島根原子力発電所2号機

静的機器の単一故障に係る設計について

(審査会合における指摘事項の回答)

平成27年3月
中国電力株式会社

フィードアンドブリードによる除熱

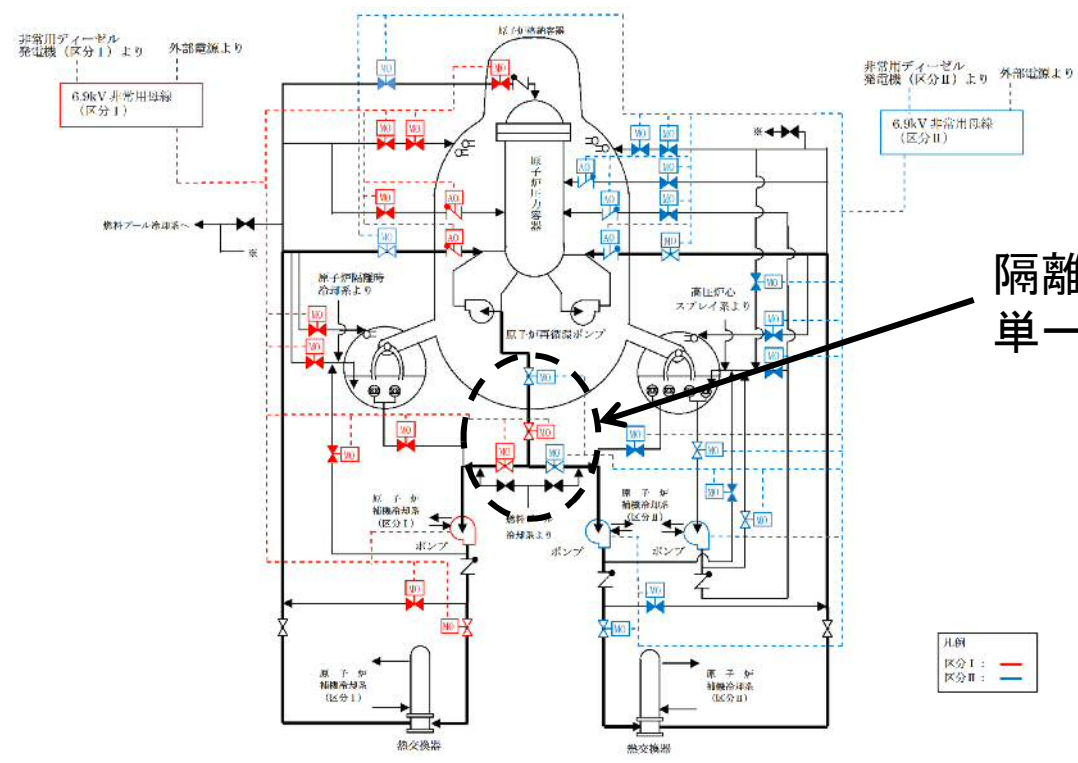
- ✓残留熱除去系(原子炉停止時冷却モード)について、他の方法で代替できるという説明であれば、それを定量的に示すこと。→P.3, 4
- ✓単一設計機器の抽出過程を詳細に説明すること。→P.5
- ✓中央制御室換気系の評価において、循環ラインのみを考慮の対象とし、外気取り入れラインを除く理由を説明すること。
- ✓添付2の重要度の特に高い安全機能を有する系統・機器整理表において、想定しているハザードは具体的に明示すること。
- ✓タイラインの隔離弁までの範囲について、RHR系統と同様のMS-1で設計されているか示すこと。
- ✓事故時に期待するクラス3設備については、クラス1, 2と同等な信頼性を有していることを示すこと。

残留熱除去系(原子炉停止時冷却モード, 原子炉停止後における崩壊熱除去機能に)の代替としてのフィードアンドブリードによる除熱

原子炉停止後の崩壊熱(1.9時間後)の必要注水量は約89m³/h
(原子炉隔離時冷却系の注水流量91 m³/h 等)

隔離弁の電源区分が異なり, 単一故障時には使用できない
